改善箇所説明図

可変バルブタイミングユニット

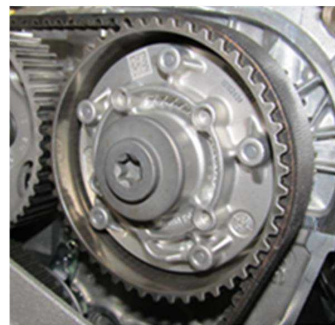
不具合発生箇所

可変バルブタイミングユニットにおいて、構成部品のスプロケット表面の加工が不適切なため、取付ボルトが緩むものがある。そのため、当該ユニットが適切に作動せず、エンジン警告灯が点灯しエンジン不調となり、最悪の場合、走行中に当該ユニットが破損して、エンストして再始動不能となるおそれがある。

全車両、可変バルブタイミングユニットを対策品と交換する。
